Erstelldatum	24.01.2024
Gezeichnet	Waldow
Geprüft	Peters
Blattgröße	DIN A1 / 841 x 594
Maßstab	ohne Maßstab
Druckdatum	13.01.2025

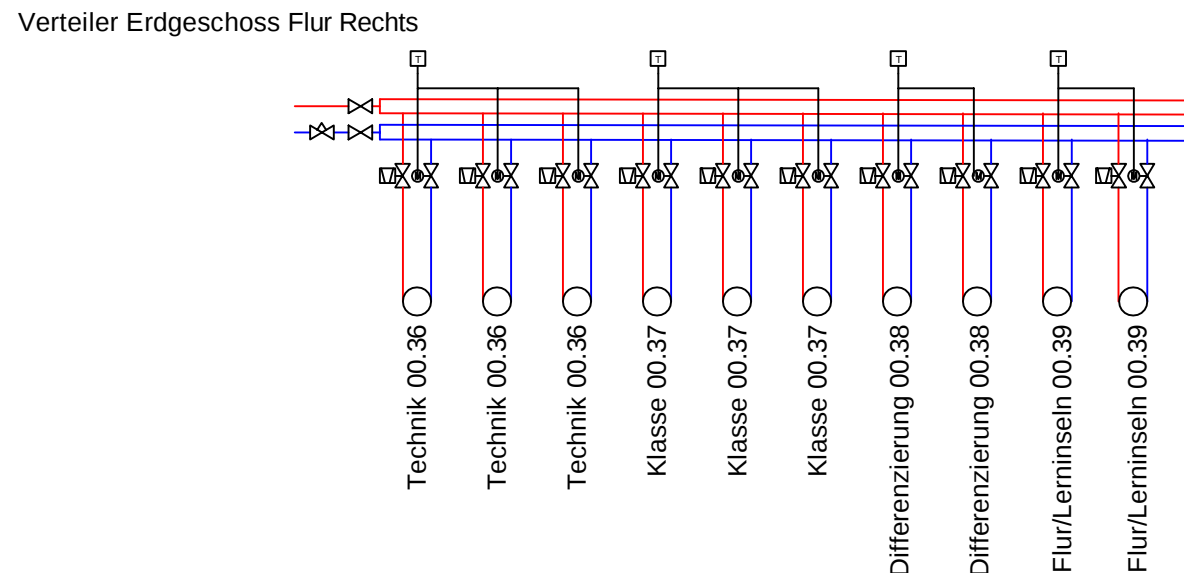
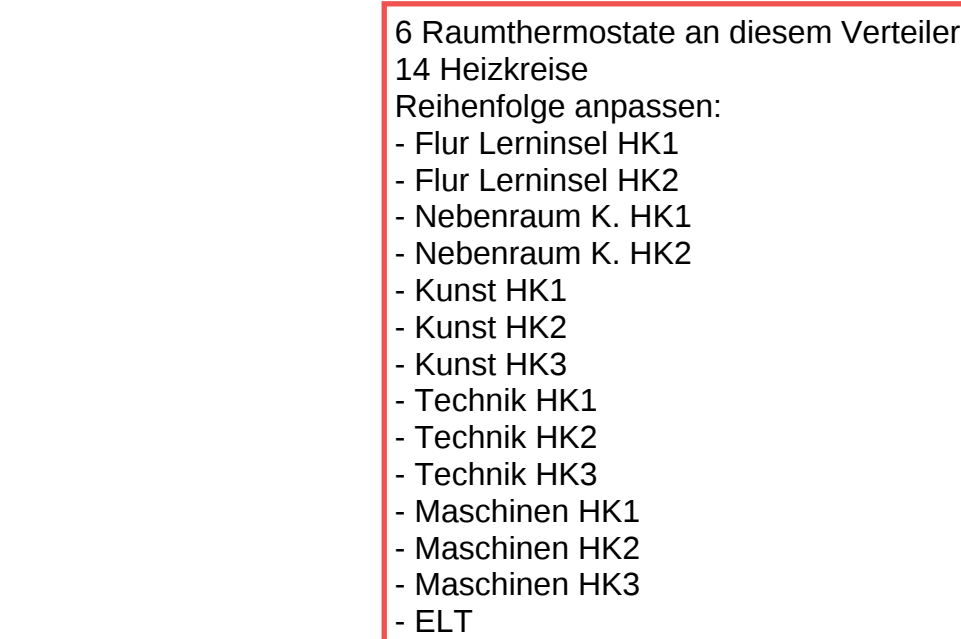
Raumnummern stimmen nicht mit Grundrissplan überein
Verteiler 2 OG Flur Links fehlt der Chemie Raum mit 4 Heizkreisen!!!
Verteiler EG Flur links für den Raum Technik 00.34 nur ein Raumthermostat berücksichtigen.
Text an den FBH Verteilern wie in Grundrissplanung anpassen
